改善箇所説明図

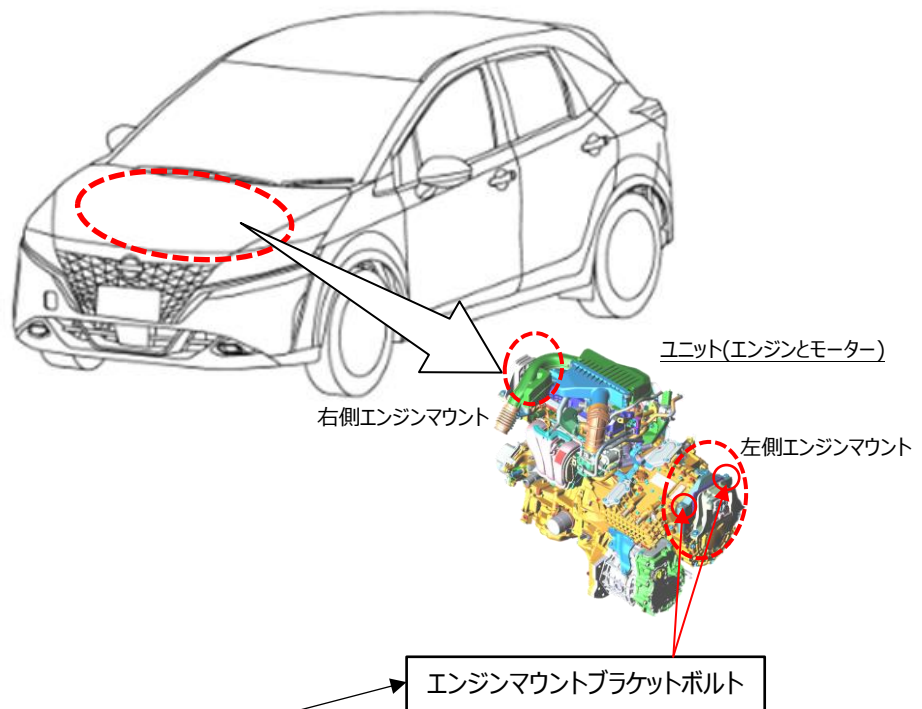
基準不適合発生箇所

エンジンマウントブラケット取付ボルトにおいて、取付方法が不適切なため、ボルトが緩むおそれがある。そのままの状態で使用を続けると、ボルトが破断することにより原動機が傾き、フロントサスペンションメンバーと干渉して異音が発生し、最悪の場合、ドライブシャフトが抜けて走行不能に至るおそれがある。

改善の内容

全車両、左右のエンジンマウントブラケットの取付けボルトの締め付け状態を点検し、規定のトルクで締め付けする。

識別：銀色のシールをモデルナンバラベルの右横に貼り付ける。
